Az 532 0138 10 cikkszámú vezetőgörgő optikai módosítása

Cikksz.: 532 0138 10

INA 0030

1. ábra: 532 0138 10 - régi kivitel

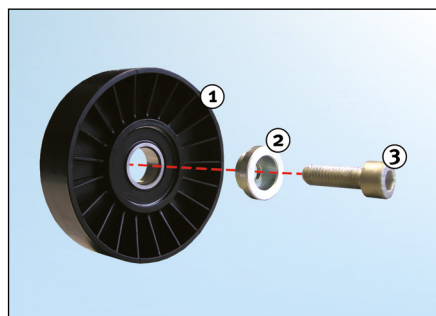
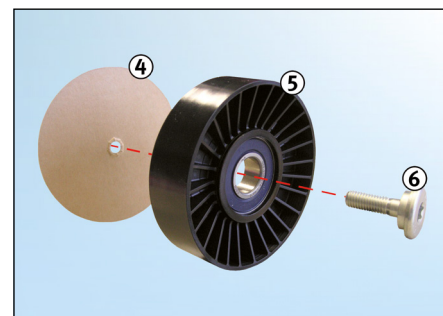
Termékeink állandó továbbfejlesztése alapján az 532 0138 10 cikkszámú feszítőgörgőt módosítottuk.

Jelen szerviz információ a „régí kivitel” és az „új kivitel” szemmel látható jellemzőit ábrázolja.

1. Vezetőgörgő „régí kivitel”
2. Távtartó idom
3. Csavar

4. Karton tárcsa (csavarbiztosítás - a szerelés előtt távolítsa el)
5. Vezetőgörgő „új kivitel”
6. Csavar (távtartó idom integrálva)
